Boletín técnico: Estrangulamiento manguito admisión (inlet pipe)

Grupo: Motor

TSB nº:6

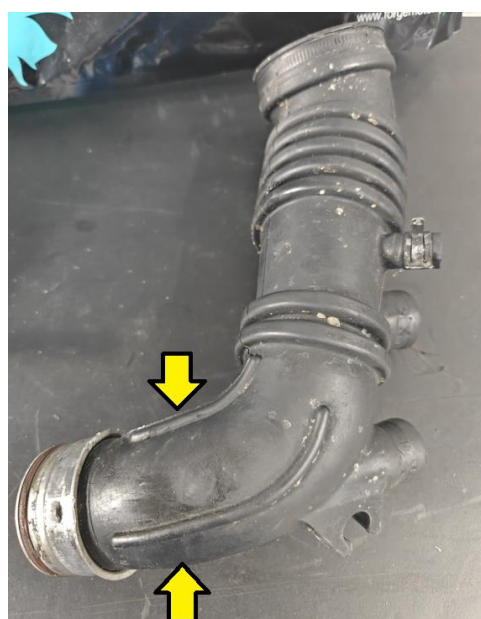
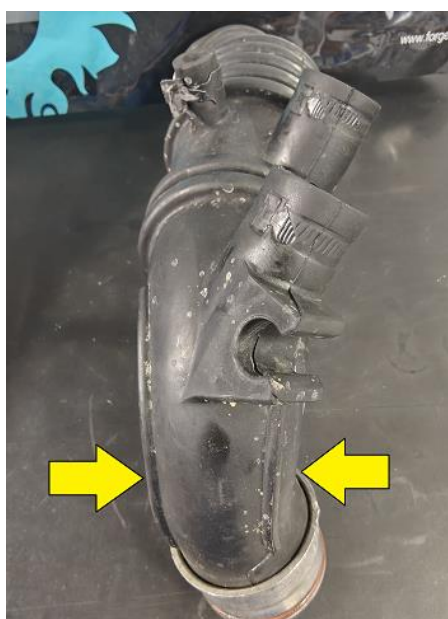
Estrangulamiento del manguito de admisión que une el caudalímetro con la entrada del turbocompresor.

La referencia original de este manguito es: **06A133354D**

Hemos detectado que en algunos coches el manguito de aire original puede sufrir estrangulamientos a partir de 5000 rpm en marchas largas (3º, 4º y 5º), especialmente en días calurosos. No hemos observado este problema en todos los coches, ya que la aparición del problema depende mucho del estado del manguito y de la temperatura ambiente.

Observemos o no este problema en nuestro coche, **recomendamos a todos los equipos sustituir el manguito de admisión de aire** original por otro de silicona de cualquier marca reconocida del mercado. Esta modificación está permitida por el reglamento.

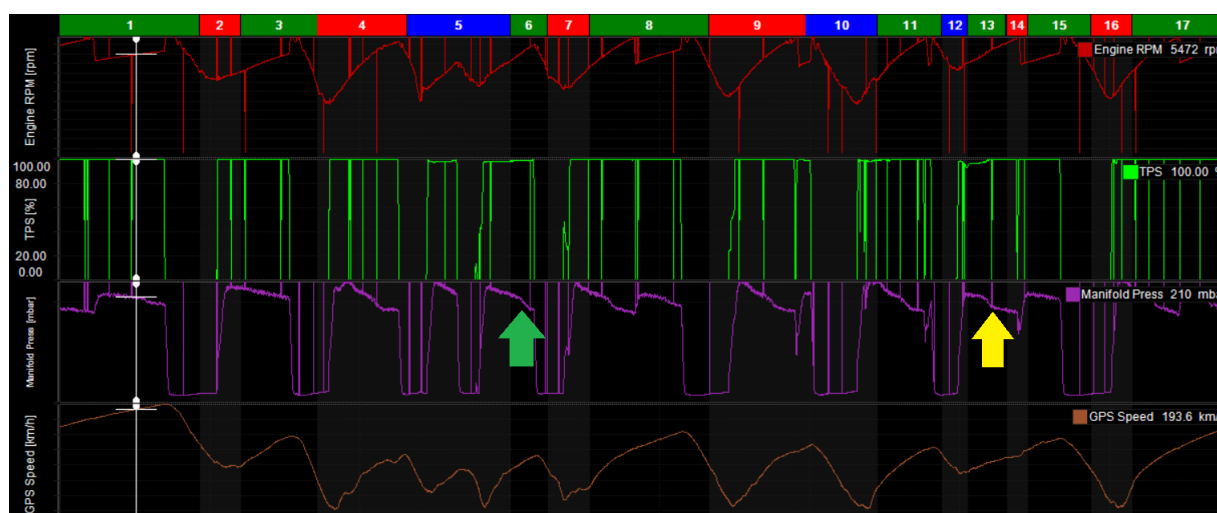
2º Revisar la data del dispositivo AIM Solo 2 en busca de posibles caídas de presión en el colector de admisión en marchas largas, especialmente a partir de 5.200 / 5300 rpm. Son pequeñas caídas de presión abruptas de en torno a **0,2 / 0,3 bar**. Ojo, en esa zona, por diseño del turbocompresor, existe una pequeña caída de presión observable de en hasta a 0,1 bar, que podemos considerar normal.

El gráfico violeta corresponde a la presión del colector de admisión. Ambas flechas corresponden a rpm muy similares: del orden de 5600 rpm. La flecha verde correspondería a una caída de presión normal en función del régimen de giro del motor y, sin embargo, la amarilla correspondería a un indicio de posible estrangulamiento **parcial** de dicho manguito.

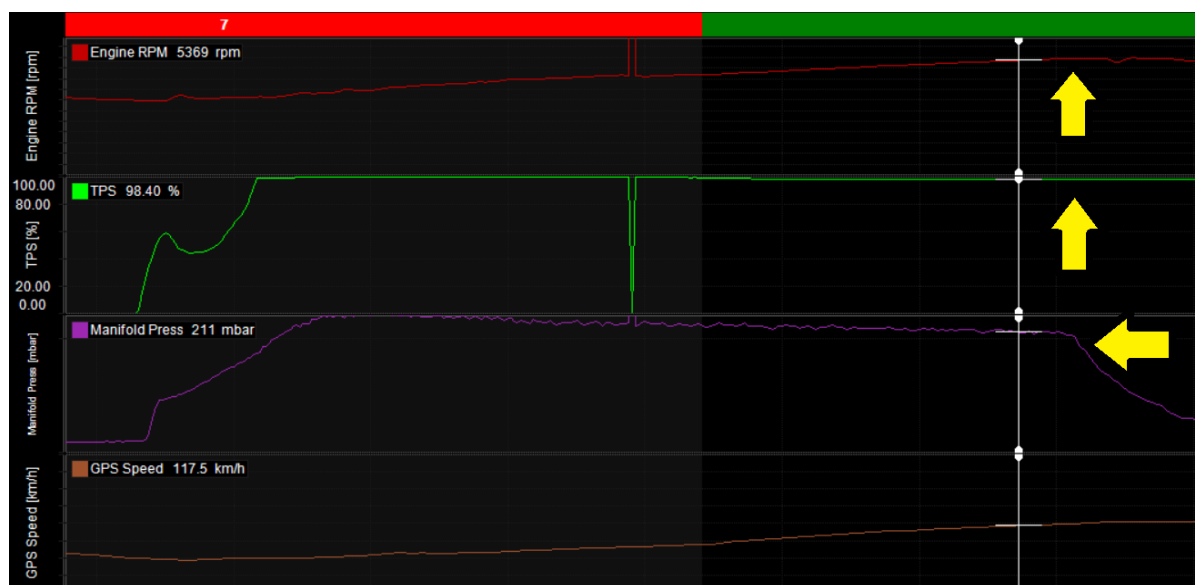
3º En el siguiente gráfico podemos ver los datos que se observan cuando el manguito queda **totalmente** estrangulado. En este caso, el piloto percibe que el coche deja de acelerar y sólo es capaz de mantener la velocidad. Si suelta el pedal del acelerador y deja pasar unos segundos, el coche vuelve a tener un funcionamiento normal, hasta que el problema vuelve a suceder.
